ZAC JARDIN DU VAL OUEST À ORLÉANS

ÉTUDE D'IMPACT DU DOSSIER DE RÉALISATION

Réponse à l'avis n°2019 – 2507 du 8 juillet 2019 de la Mission Régionale d'Autorité Environnementale (MRAE)

Définition des 4 tranches

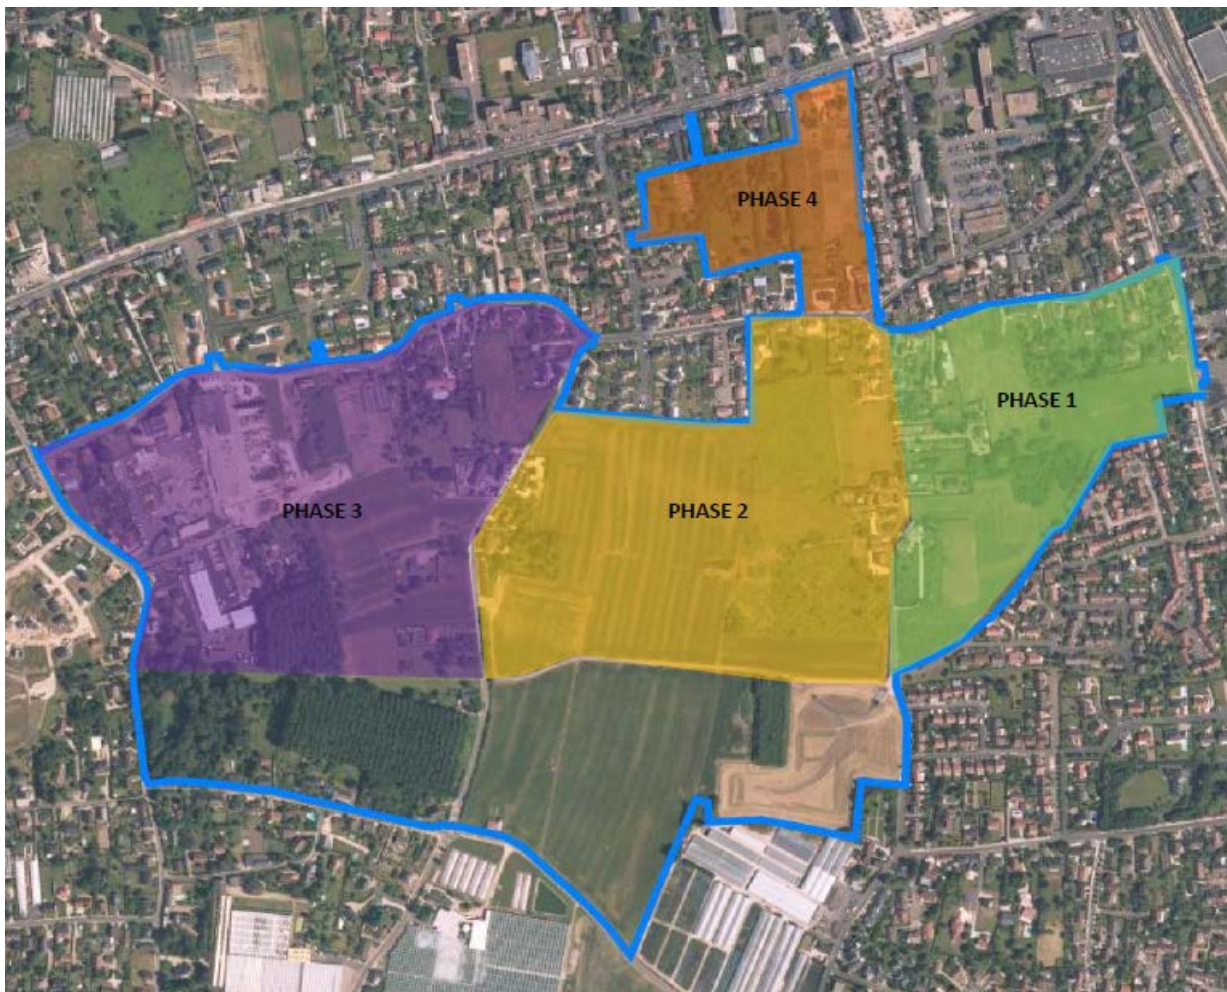
L'autorité environnementale recommande d'actualiser le nombre de logements prévus et de préciser leur hauteur.

L'étude d'impact jointe au dossier de création mentionnait la construction prévisionnelle de 559 logements.

Dans le cadre de l'établissement du dossier de réalisation, ce nombre est passé de 559 à 450 logements.

Ceci résulte essentiellement de l'abandon des constructions dans la zone d'aléa très fort vitesse (mesure d'évitement vis-à-vis du risque inondation) d'une part et de l'augmentation de la taille moyenne des parcelles d'autre part.

Le plan de composition, figurant en page 5 ci-après, précise la répartition de ces 450 logements sur les 4 tranches définies sur le plan ci-dessous.

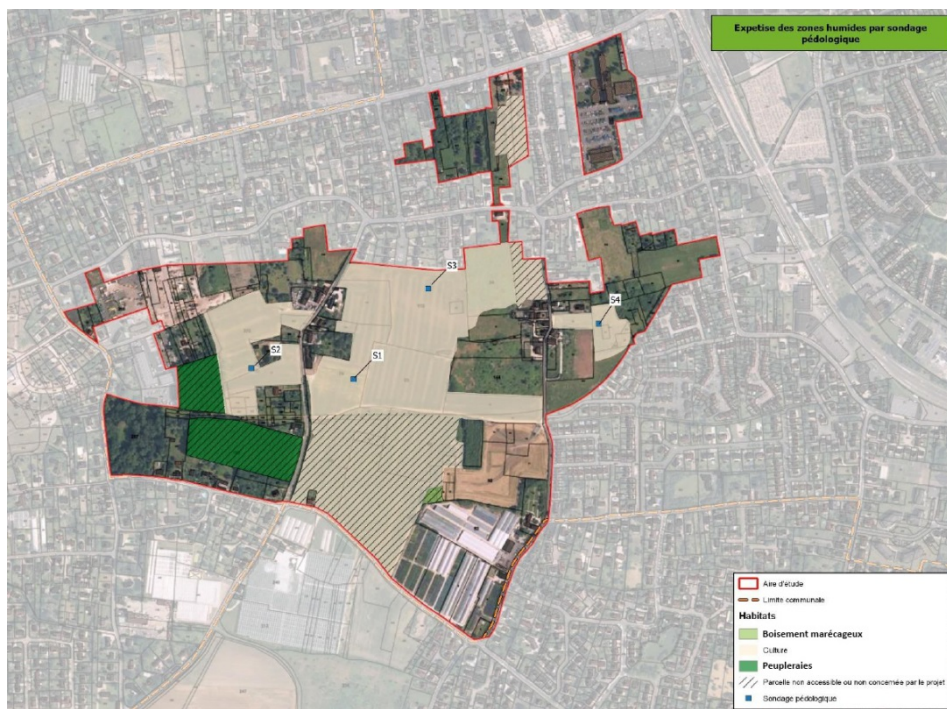
L'autorité environnementale recommande la mise à jour des données quant aux charges fournies en entrée de la station de l'Île Arrault, précisant que les données de 2015 méritent d'être actualisées.

Des données de 2018 ont pu être obtenues.

En 2018, la charge maximale en entrée de la station de l'Île Arrault était de 85 630 EH. D'après l'étude d'impact initiale, la ZAC équivaut à environ 1 300 EH. Il convient de préciser que cette valeur ne sera probablement pas atteinte, dans la mesure où le nombre de logements a été réduit d'environ 20 %. Toutefois, nous allons l'utiliser dans le raisonnement.

En sommant ces deux données, une charge en entrée de la station de l'Île Arrault de 86 930 EH est obtenue alors que la capacité maximale de la station est de 95 000 EH.

→ Le pétitionnaire prend acte de la recommandation de la MRAE concernant la capacité nominale de la station d'épuration de l'Île Arrault et précise que cette dernière n'est pas atteinte et pourrait encore absorber 5 voire 6 projets de la taille de la ZAC Jardin du Val Ouest.

Plan de localisation des sondages réalisés le 31 octobre 2018 (étude sur les zones humides)

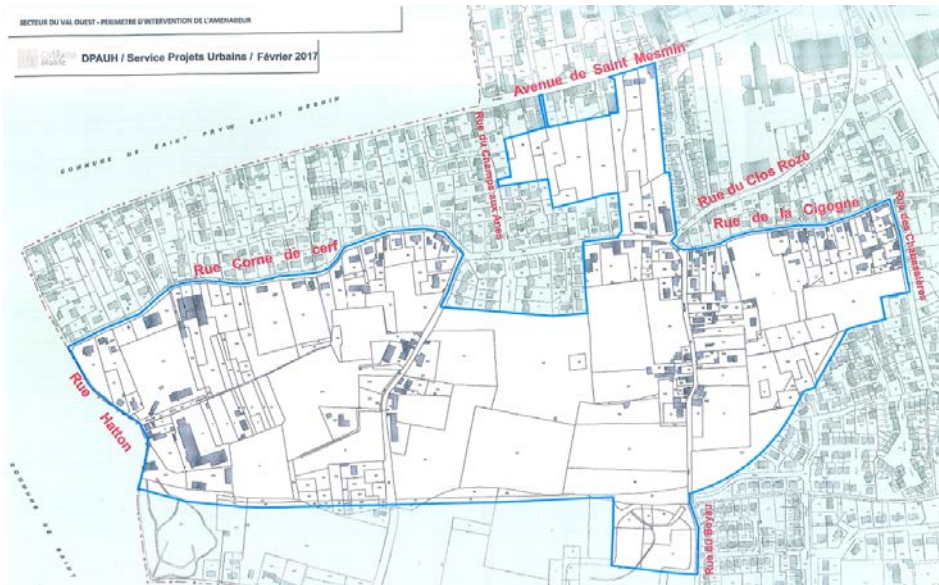
L'autorité environnementale recommande d'améliorer la démonstration concluant sur l'absence de zone humide, précisant que les sondages se sont limités aux seules zones de cultures, sans explorer les bois marécageux et les peupleraies. Ces derniers sont localisés sur le plan ci-dessous.

- le boisement marécageux est situé dans la zone non constructible, hors du secteur opérationnel de la Semdo rappelé ci-dessous

→ Le pétitionnaire prend acte de la recommandation de la MRAE concernant les zones humides et précise que, parmi les secteurs susceptibles d'en abriter, seules les zones de culture sont impactées par le projet du Val Ouest. Les sondages qui y ont été réalisés concluent à l'absence de zones humides.

Extrait du plan de composition prévisionnel

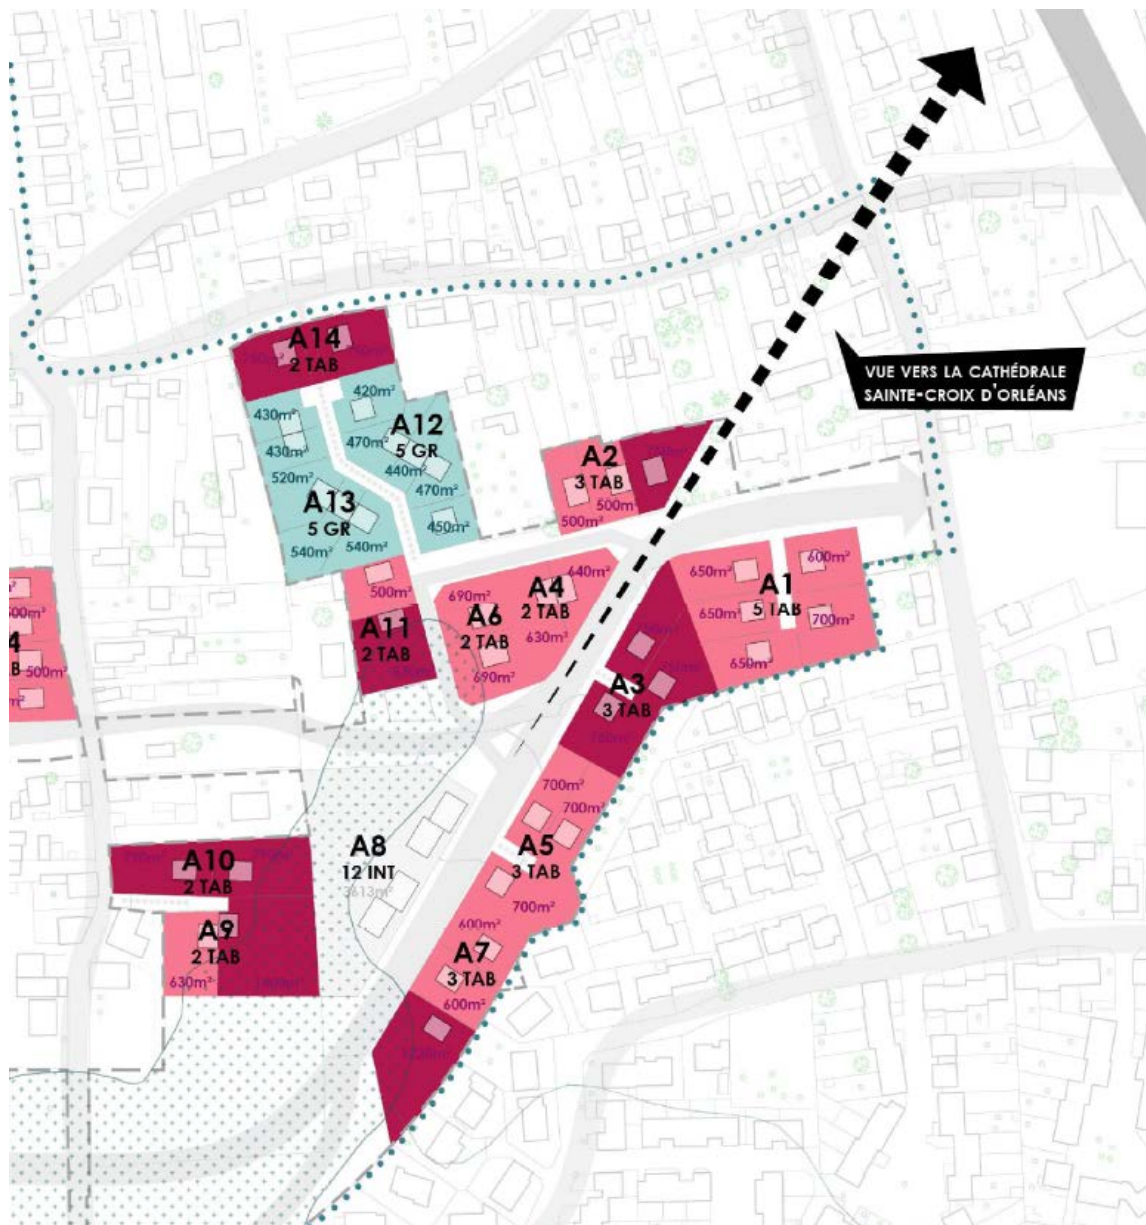
L'autorité environnementale recommande de préciser les hauteurs et le dimensionnement des aménagements afin de mieux appréhender l'impact de la ZAC sur les cônes de vue de la cathédrale Sainte-Croix.

Il convient de rappeler ici que la voie primaire de la première tranche est, à dessin, orientée dans l'axe de la cathédrale Sainte-Croix, comme l'illustre l'extrait de plan ci-dessous.

Cette voie, d'une largeur confortable d'environ 18 mètres, sera bordée de maisons en R+1 et de logements intermédiaires en R+2.

Ces hauteurs faibles ne seront pas de nature à masquer le monument.

-
- Le pétitionnaire prend acte de la recommandation de la MRAE concernant les cônes de vue sur la Cathédrale Sainte-Croix et précise la faible hauteur des constructions ainsi que le maintien de vastes espaces vierges de toute construction seront de nature à préserver les cônes de vue sur le monument.
-

Plan de localisation des vues 6, 7 et 8

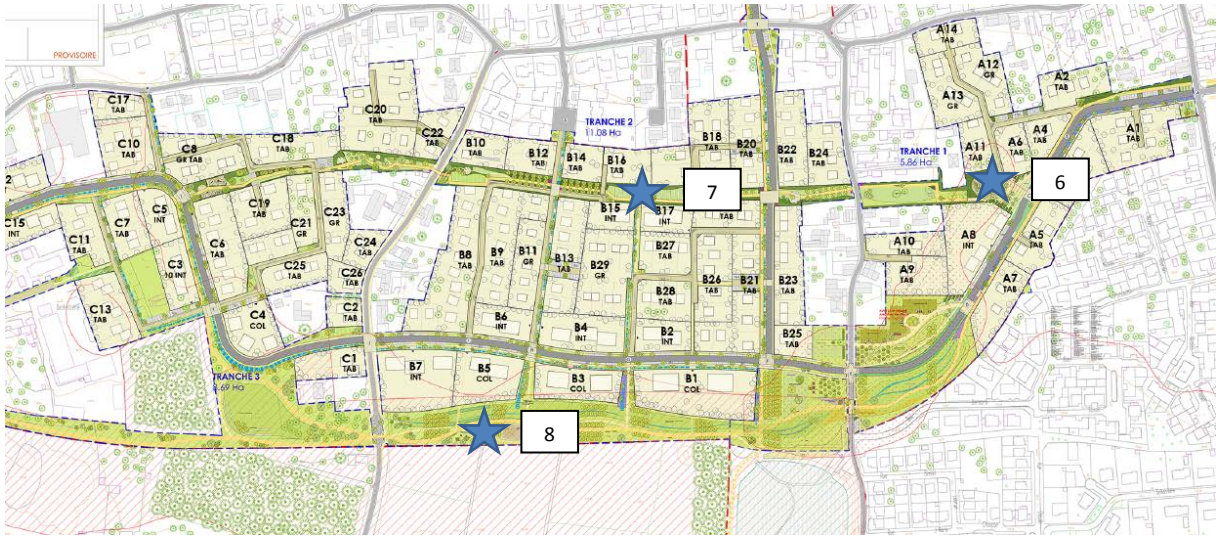
L'autorité environnementale recommande de démontrer la prise en compte du Plan Climat-Air-Energie Territorial.

Pour limiter les effets radiateurs du revêtement des espaces publics et créer dans le quartier des micro-espaces de fraîcheur, une attention sera portée sur les revêtements et les espaces verts.

Le plan de composition comporte plusieurs porosités et espaces verts : chemin vert au nord de la ZAC, espace vert au niveau de l'aléa très fort vitesse et ruban vert.

Les vues 6, 7 et 8 qui suivent, localisées sur le plan ci-dessous, illustrent les îlots de fraîcheur prévus au sein du futur quartier.

-
- Le pétitionnaire prend acte de la recommandation de la MRAE concernant la prise en compte du Plan Climat-Air-Energie Territorial et précise que le projet, par son organisation favorisant les apports solaires passifs, le recours à des matériaux biosourcés et la création d'îlots de fraîcheur notamment, respectera les orientations de ce Plan.
-

Plan de zonage futur du Val Ouest

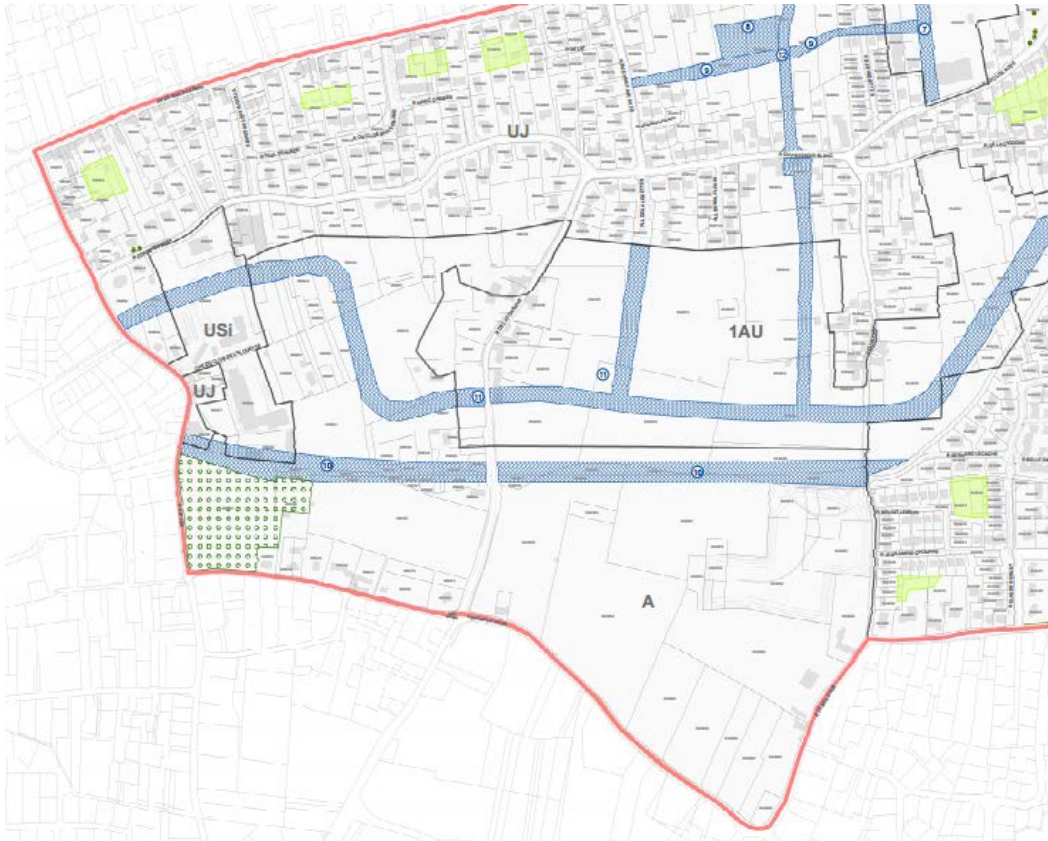
L'autorité environnementale recommande par ailleurs de veiller à la compatibilité du projet avec les documents d'urbanisme.

Certaines parties de la ZAC sont d'ores et déjà urbanisables (tranche 4 notamment située en secteur UJ).

La révision en cours du PLU prévoit la mutation du secteur 2AU en secteur 1AU, ce qui permettra la réalisation du projet sur les tranches 1 et 2.

En revanche, la révision en cours du PLU prévoit le maintien de la zone agricole A. En effet, ce secteur concerne la tranche 3 de la ZAC dont l'aménagement est prévu à moyenne échéance.

La réalisation de cette ZAC s'échelonnera sur environ 15 ans. Une fois les tranches 1 et 2 terminées, il conviendra d'engager une nouvelle mutation de ce secteur en secteur urbanisable.

-
- Le pétitionnaire prend acte de la recommandation de la MRAE concernant la compatibilité du projet avec les documents d'urbanisme et précise que 3 tranches sur 4 peuvent d'ores et déjà être réalisées dans le cadre du PLU en cours de révision. Le reste, encore situé en secteur agricole, deviendra urbanisable dans le cadre d'une nouvelle modification du PLU qui sera lancée ultérieurement.
-
